リコール届出一覧表

リコール届出日：平成23年11月16日

リコール届出番号	外-1794	リコール開始日	平成23年11月17日	
届出者の氏名又は名称	フォルクスワーゲン グループ ジャパン株式会社 代表取締役 ゲラシモス・ドリザス	製作国：ドイツ連邦共和国 製作者名：フォルクスワーゲン株式会社 問い合わせ先：フォルクスワーゲン カスタマー センター (フリーダイヤル) 0120-993-199 (アドレス) http://www.volkswagen.co.jp/		
不具合の部位 (部品名)	乗員保護装置 (前後席一体型頭部エアバッグ)			
基準不適合状態にあると認める構造、装置又は性能の状況及びその原因	前後席一体型頭部エアバッグ装置を装着した車両において、後部側面衝突センサの配線組み付けが不適切なため、当該エアバッグが作動する状況において作動が遅れるおそれがある。			
改善措置の内容	全車両、側面衝突センサの配線を正規位置に組み付け直す。			
不 具 合 件 数	0件	事故の有無	なし	
発 見 の 動 機	社内調査による			
自動車使用者及び自動車分解整備事業者に周知させるための措置	<ul style="list-style-type: none"> ・使用者：ダイレクトメールで通知する。 ・自動車分解整備事業者：日整連発行の機関誌に掲載する。 ・対策実施済車には、運転者席側ドア開口部のドアロックストライカー付近に外-1794ステッカーを貼付する。

改善箇所説明図

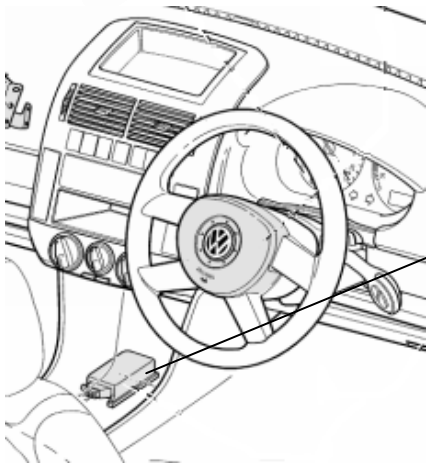
基準不適合発生箇所

基準不適合発生箇所

前後席一体型頭部エアバッグ装置を装着した車両において、後部側面衝突センサの配線組み付けが不適切なため、当該エアバッグが作動する状況において作動が遅れるおそれがある。

改善箇所
エアバッグ制御装置

注：  は、配線を組み付け直す部品を示す。

改善の内容

全車両、側面衝突センサの配線を正規位置に組み付け直す。
